Segmented Approach RNP X

Segmented Approach RNP X: zeitliche Ausdehnung & laterale Optimierung

Untersuchung Startverfahren

Fachliche Erwiderung auf den FLK-Antrag der
Gemeinde Büttelborn

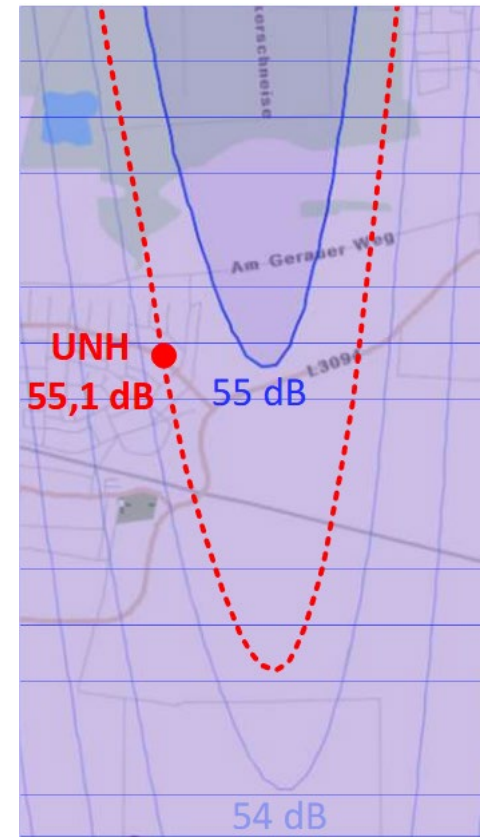
„Für eine Erklärung, worauf im FFR-Bericht Startverfahren die Diskrepanz zwischen Realität und Berechnung beruht...“

Folie 2

Berechnungen und Messungen miteinander in Bezug zu setzen ist wesentlich komplexer als an einem Punkt den exakt selben Wert zu erwarten

- die beanstandete Diskrepanz (rechts) beträgt nicht mal 1 dB!
- der Punkt liegt mitten im Hochbetroffenengebiet Nacht der Untersuchung Startverfahren
- Ein Anstieg der Pegel in Büttelborn durch NADP2 wird durch die Untersuchung Startverfahren erwartet

AWR-Delta (in 5 %-Schritten) – NADP1 minus NADP2-10

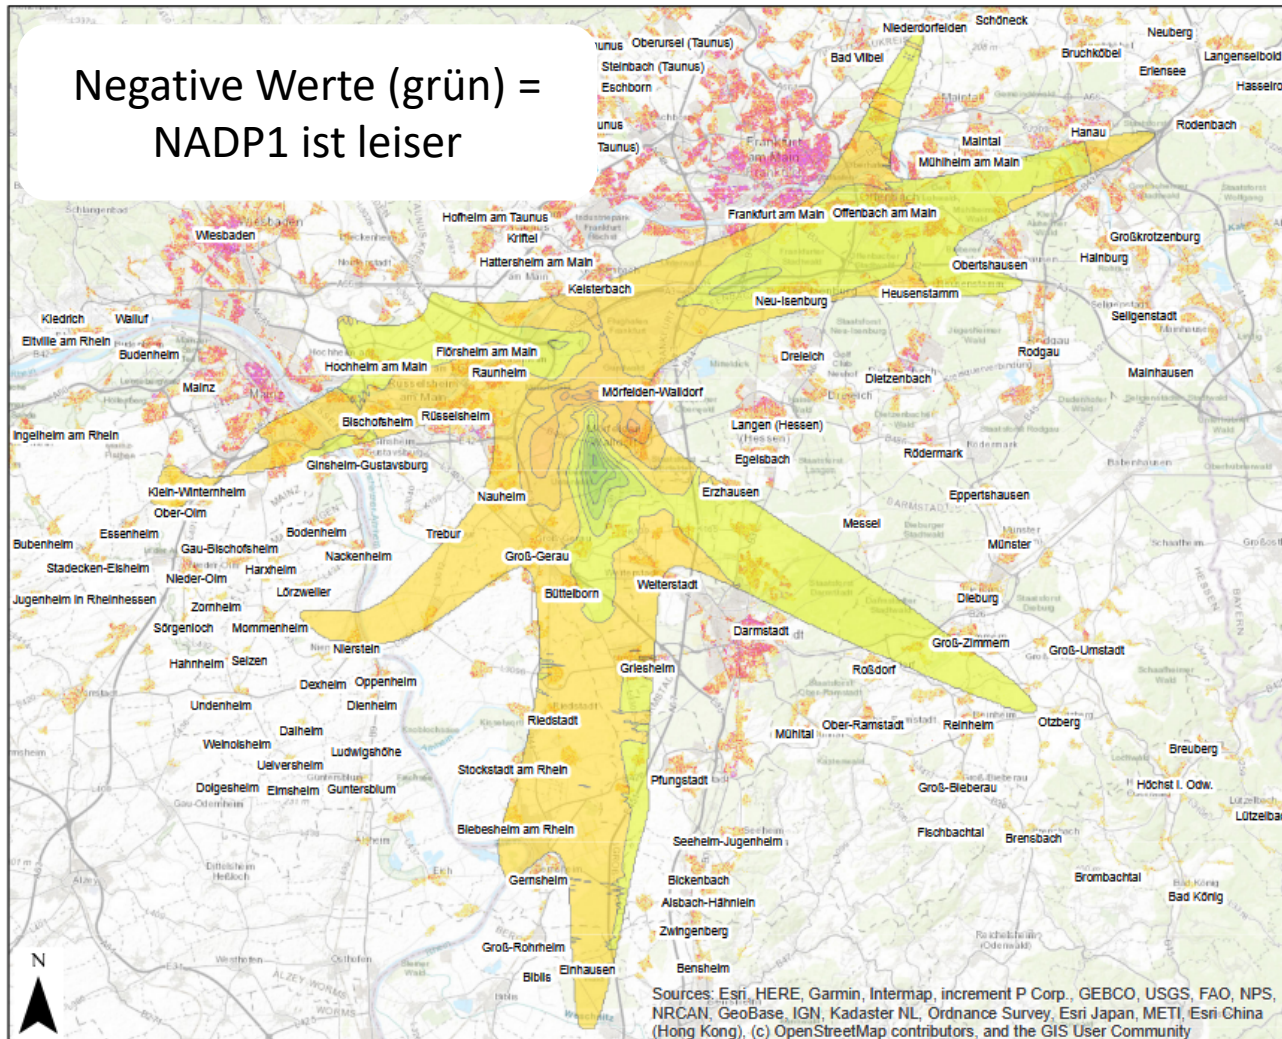
Fluglärmbelastung Klein-Gerau

Negative Werte (grün) =
NADP1 ist leiser
